设计变更通知单		共 1 页	第 1 页
修改原因	与横石水中学用地边上挡土墙紧挨距离太近	变更类型	☒ 一般变更 ☐ 重大变更

广东广筑工程设计有限公司				设计等级：甲级 证书号：A144058591 东莞市莞城街道罗沙社区天宝路8号名座大厦3楼 0769-23112832			
项目负责	刘 静		建 设	英德市皇庭房地产有限公司	工程号		
审 定	刘 静		单 位		专 业	建 筑	
审 核	刘 静		工 程		阶 段	施 工 图	
专业负责	陈 磊		名 称	星河华庭(4、5号楼)	版 次	第一版	
设 计	陈 磊		图 纸	星河华庭(4、5号楼) 建施图纸变更	日 期	2021.11.04	
校 对	陈 琦		内 容		图 号	JS改-01

4号楼原位置图

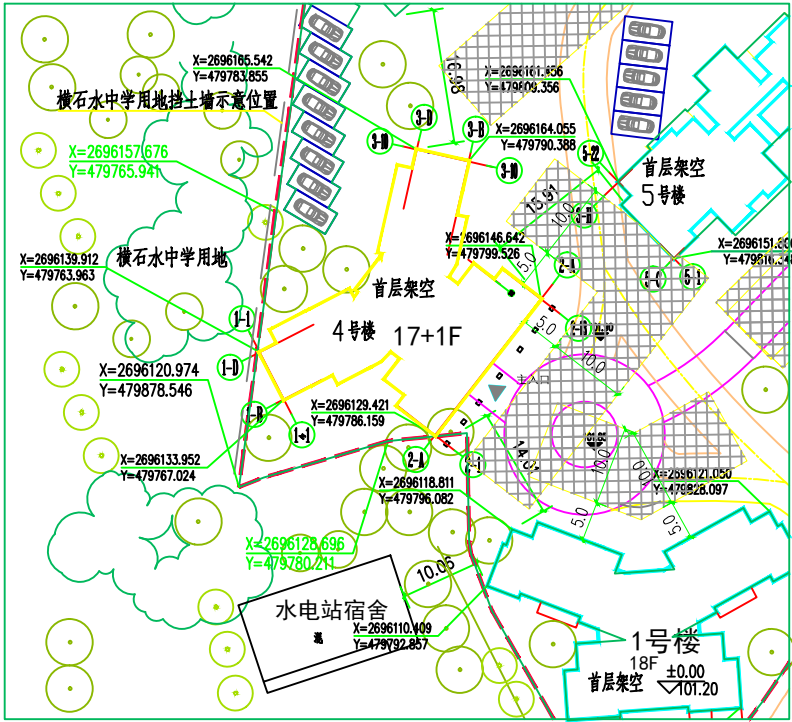
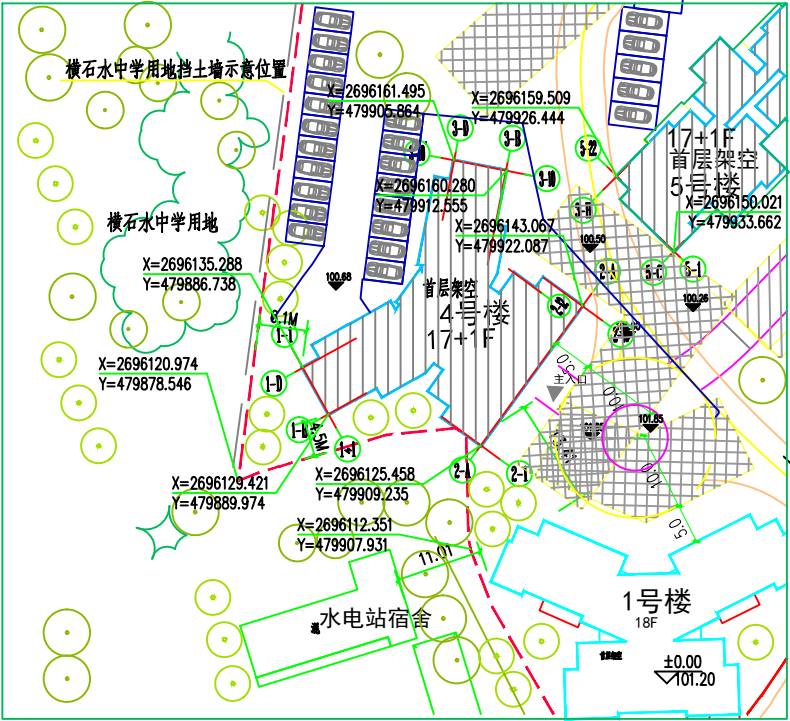
4号楼与横石水中学用地边上挡土墙太近，考虑安全问题，
将整栋楼往东面移动，具体位置如下图所示：
